**RESPUESTAS A CONSULTAS FORMULADAS
EN LA LICITACIÓN 90005557
CONSTRUCCIÓN DE CANCHAS DE PÁDEL EN ESTADIO**

A continuación, el Banco Central de Chile incorpora algunas aclaraciones y otorga respuesta a las consultas efectuadas por las Empresas participantes. Estas respuestas a las consultas modifican o complementan las Bases de Licitación, así como también el Modelo de Contrato, en los casos en que corresponda.

Figura 3 Tamaño del plano del sitio y diseño de la línea fronteriza

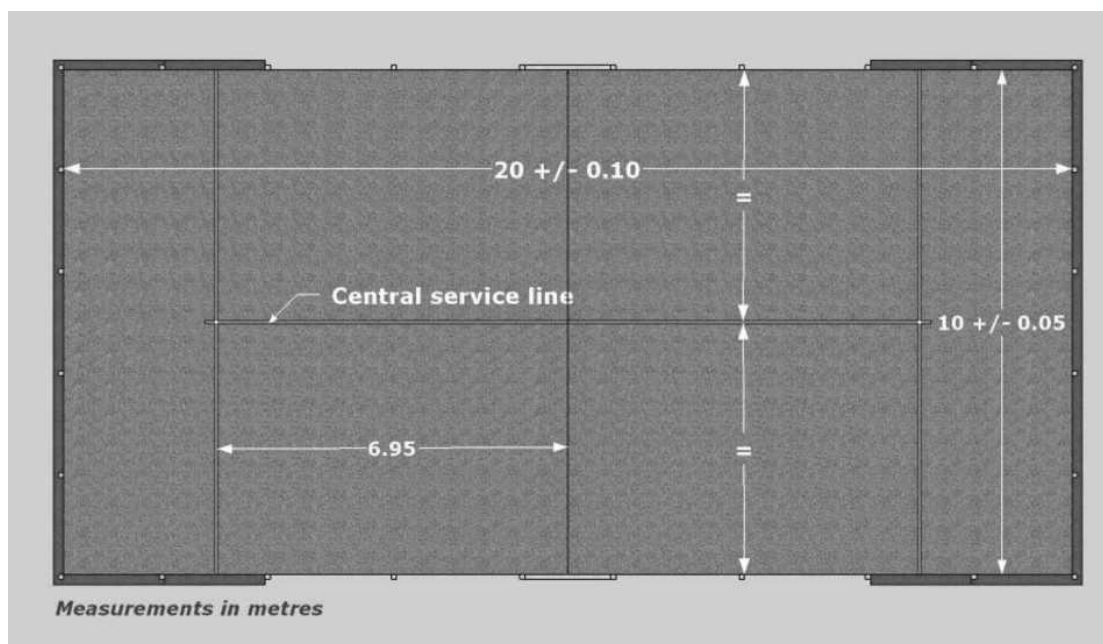
1.1.1.1 El recorrido es rectangular, con unas dimensiones internas de 10m de ancho y 20m de largo, con una tolerancia del $\pm 0,5\%$.

1.1.1.2 La cancha está dividida en dos mitades por la red. A ambos lados de la red, la línea fronteriza es paralela a la red y la distancia es de 6,95 m. La zona comprendida entre la red y la línea fronteriza está separada por una línea fronteriza central, que se extiende 20 cm fuera de la línea fronteriza.

1.1.1.3 El diseño del plano y las líneas fronterizas de la corte deben ser absolutamente simétricos. Todas las líneas de borde tienen 5 cm de ancho y el color de las líneas es blanco, que debe estar en marcado contraste con el color del césped, ver Figura 3.

Figura 4 - Tamaño del extremo de la pista de pádel

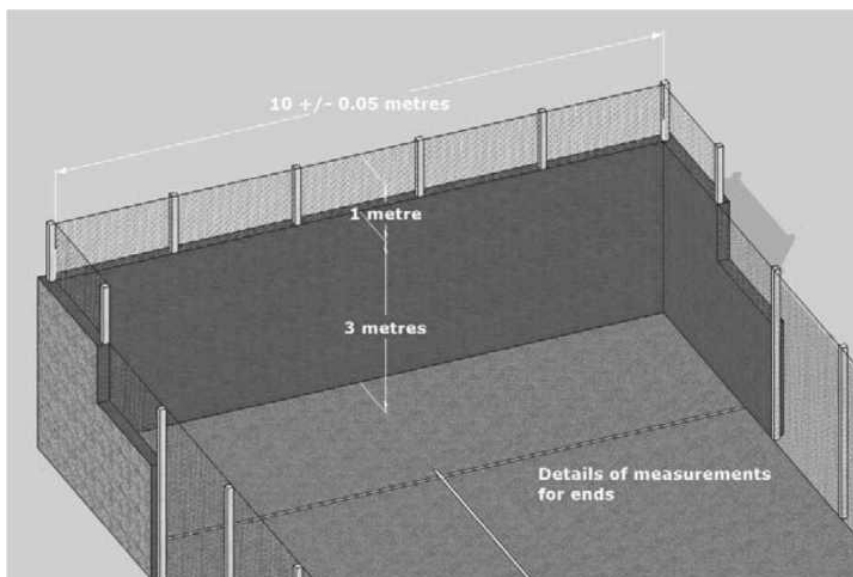
1.1.1.4 Las dimensiones del marco de la pantalla y el vidrio templado se muestran en la Figura 4 y la Figura 5. La superficie formada por todo el vidrio templado debe ser plana, y no debe haber protuberancias que afecten el rebote de la pelota de tenis.

La unión del vidrio templado y el marco de la red deben alinearse sobre una superficie plana para evitar que la pelota de tenis rebote en un ángulo anormal.

Figura 5 Altura neta

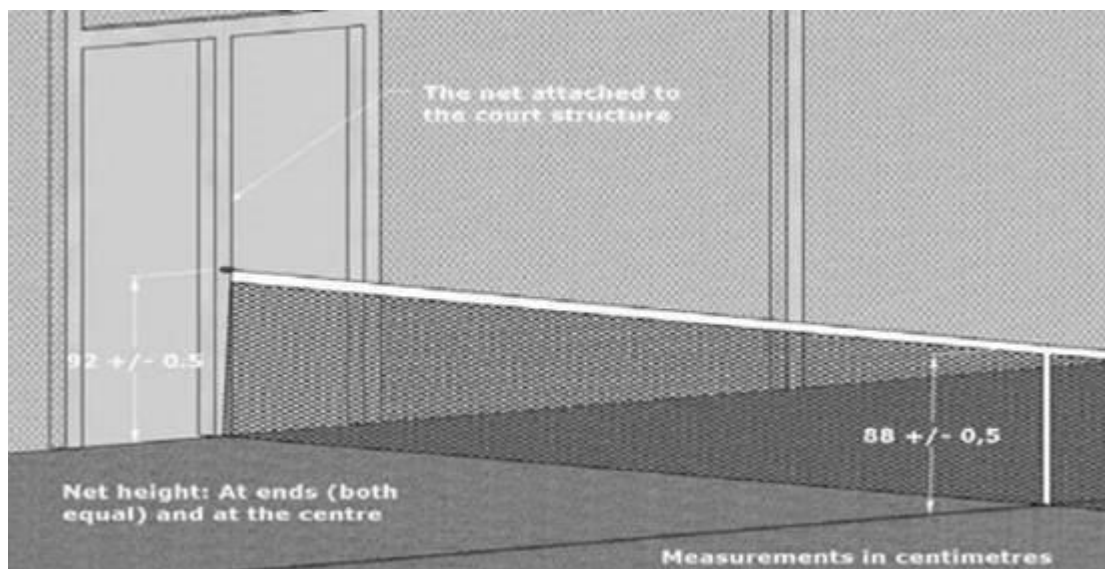
1.1.1.1 La longitud de la red es de 10 m; la altura central es de 0,88 m y la altura de ambos extremos es de 0,92 m. La tolerancia máxima permitida es de ± 5 cm, como se muestra en la Figura 5.

Figura 6 Altura neta del poste

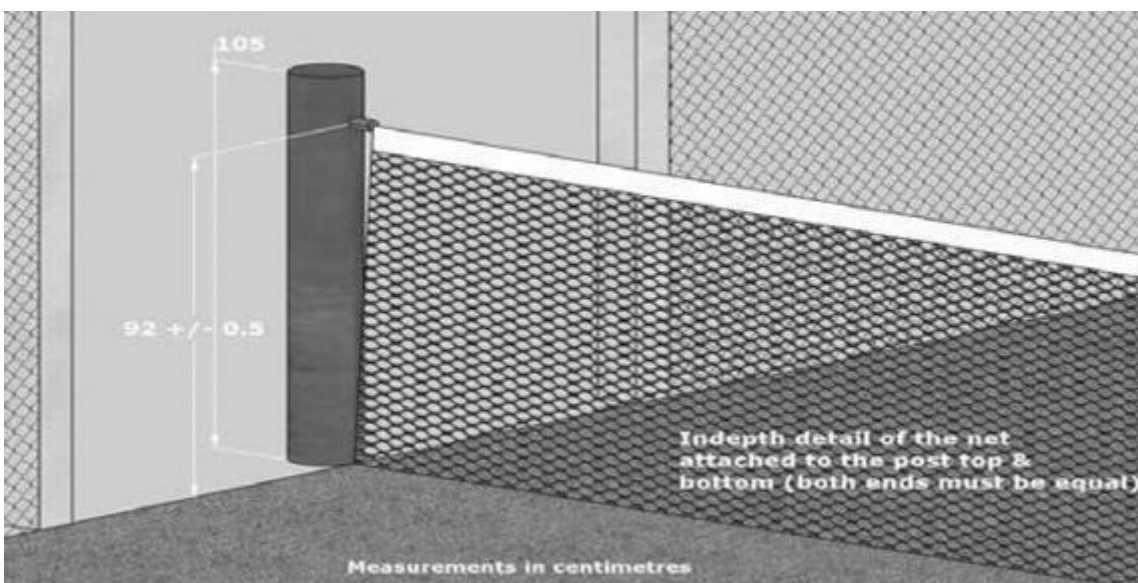
1.1.1.2 Los dos extremos de la red están conectados a dos postes de bola con una altura de 1,05 m, y dos extremos de la red deben colocarse con dispositivos de encordado para evitar que la red presente aflojamiento, como se muestra en la Figura 6.

Figura 7 - Franja blanca

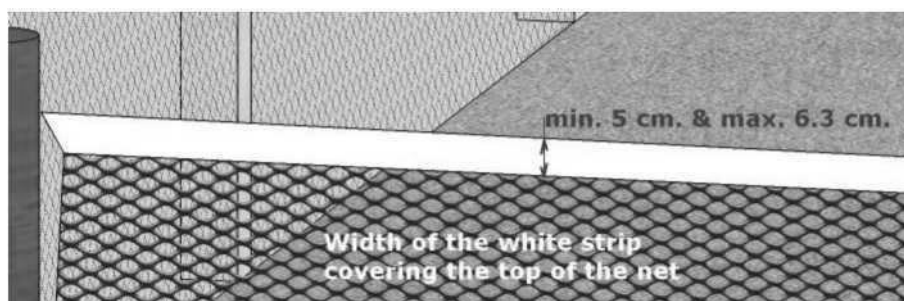
1.1.1.3 El borde externo de la red necesita ser tapado con una barra blanca con un Ancho de 5.0 Para 6.3 Cm como se muestra en la Figura 7.

Figura 8 - Salida

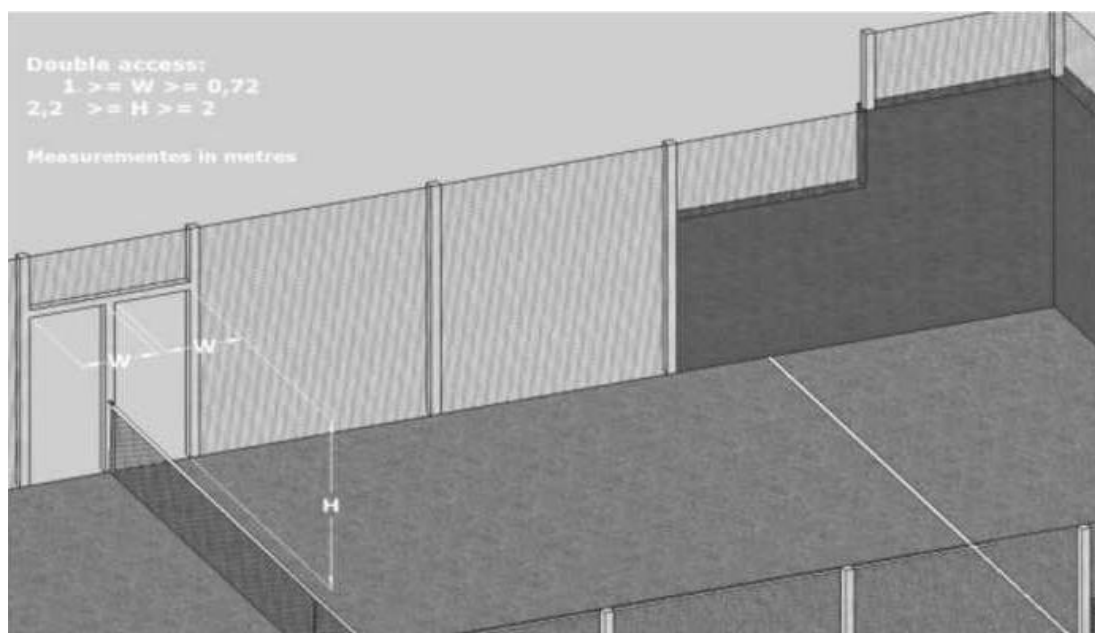
Hay una entrada en el medio de ambos lados del sitio. El tamaño mínimo de apertura es de 0.72m X 2.00m y el tamaño máximo es de 1.00m X 2.20m.

Figura 9 - Altura de luz

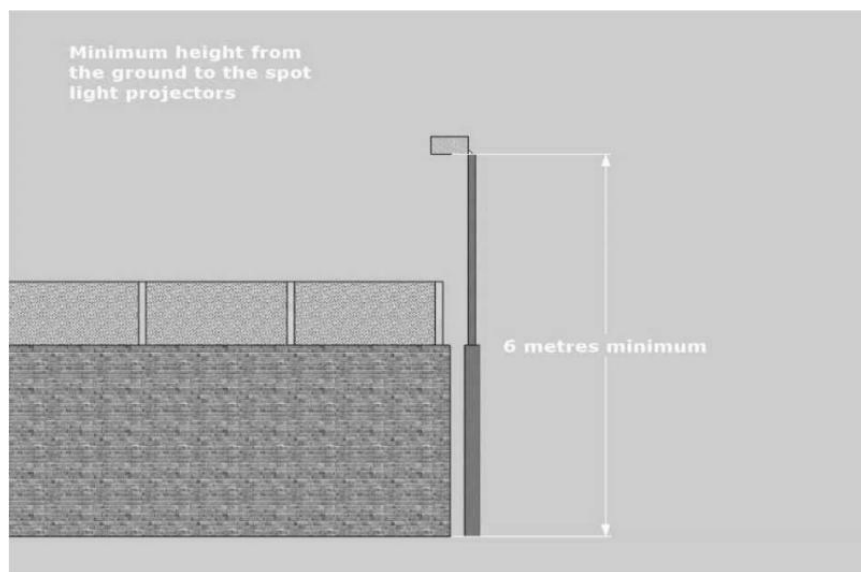
La distancia vertical mínima de la luz desde el suelo es de 6 m, ver Figura 9.
